東海第二発電所 設計及び工事計画に係る説明資料 (防潮堤 (鋼製防護壁) の構造変更)

2026年4月23日
日本原子力発電株式会社

(3) 審査会合コメント (1/2)

審査会合	コメント	回答
第1280回 ⑧	● 地盤改良，新規基礎追加等については，周辺施設に与える影響を網羅的に検討すること。 また，実現性のある工事計画を綿密に立案すること。	今回回答

液状化強度比とシリカ含有量増分量の相関

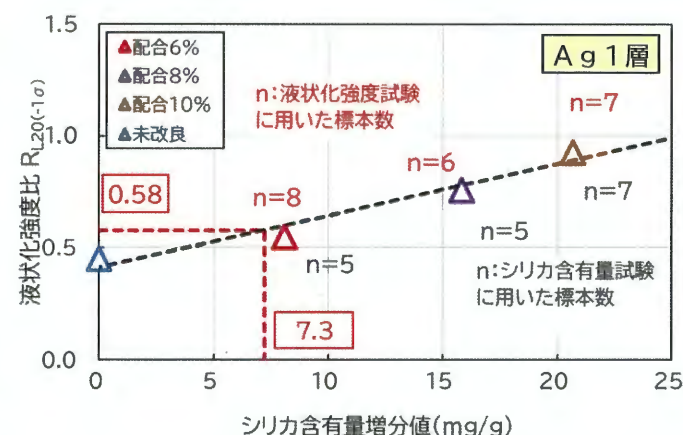
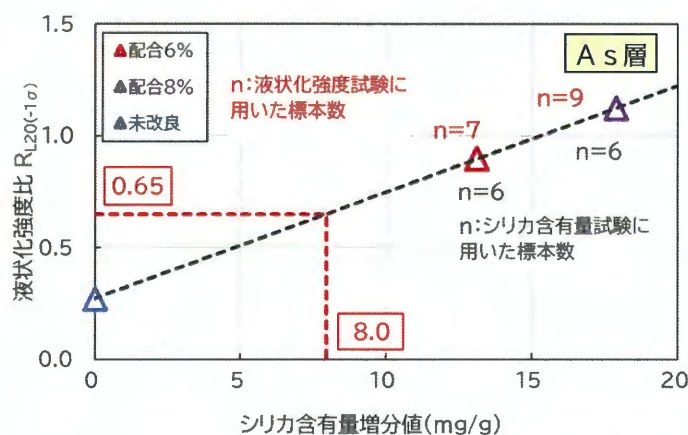
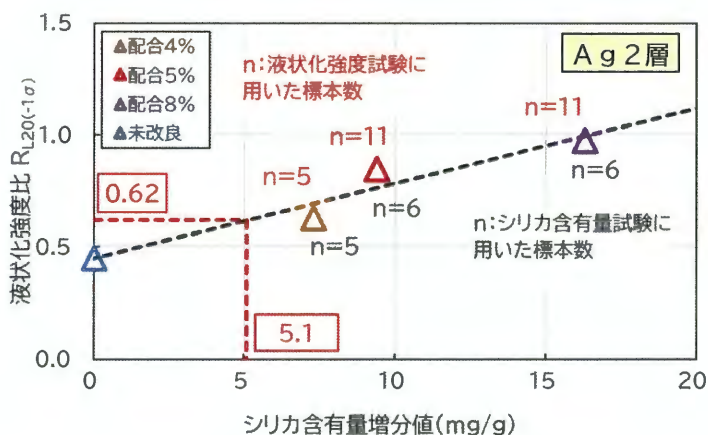
審査会合	コメント		回答
第1280回	⑨	● 地盤改良を新たに実施する場合には改良土全体が所定の強度を有していることを確認するための品質管理方法について、設工認で示す内容、使用前事業者検査で示す内容を整理すること。	今回回答
第1376回	⑰	● 改良品質の不確かさの要因の整理について、不確かさの要因の抽出に至る検討プロセスを詳細に示し、不確かさの要因が網羅的に抽出されていることを示すこと。	今回回答
	⑱	● 地盤改良薬液注入の品質管理について、材料試験の規格、供試体の作成方法、管理値の設定における標本数の妥当性など、材料試験や品質検査の方法について、詳細に説明すること。	今回回答

- 既往の試験結果に追加した試験の結果を加え、液状化強度比とシリカ含有量増分量の相関を再設定した。
- この関係式を用いて前頁で設定した要求品質に対応する管理基準値を設定した。
